仕様変更のご案内

BA/BDシリーズ ターミナルブロック

BAシリーズ/BDシリーズターミナルブロック一部機種の仕様変更についてご案内いたします。

BA811S 製品表示の変更詳細（変更内容②）

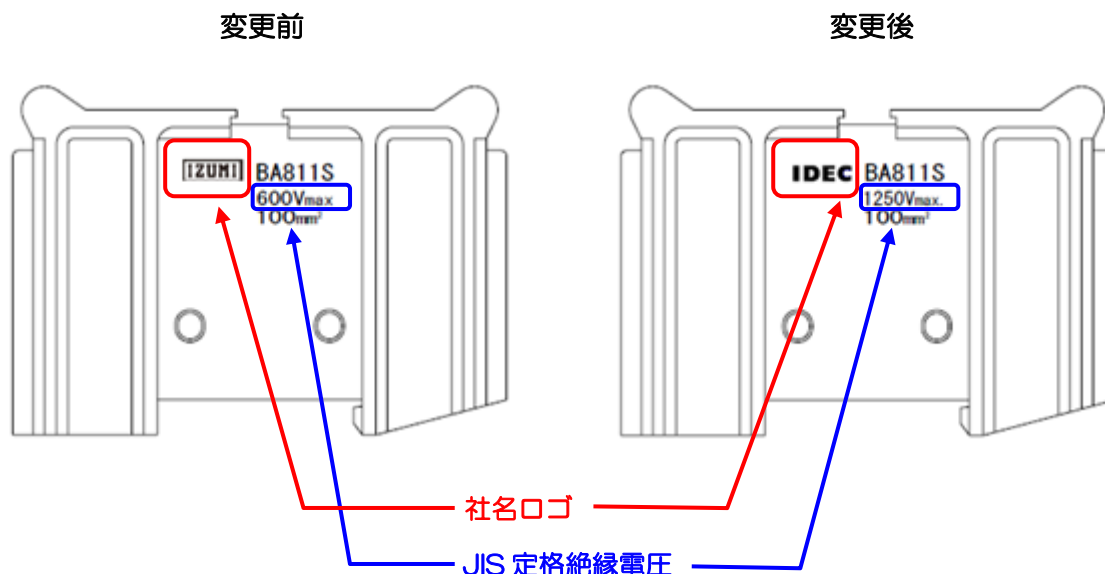
| 名称 | | | 形番 | ご注文形番 | 変更内容 | | |
|---------|--------------------------|------------------------|---------------|----------------|---|----------------|---------------|
| | | | BA811S | BA811SPN06 | 600V → 1250V | | JIS定格と社名ロゴの変更 |

- 端子台の JIS 規格変更（旧 J I S 規格（JIS C 2811）※現 NECA 規格（NECA C 2811）
→新 J I S 規格（JIS C 8201-7-1））による仕様見直し

変更内容② 変更後の製品には、個装ケースのロット No.末尾付近に「B」を表示いたします。
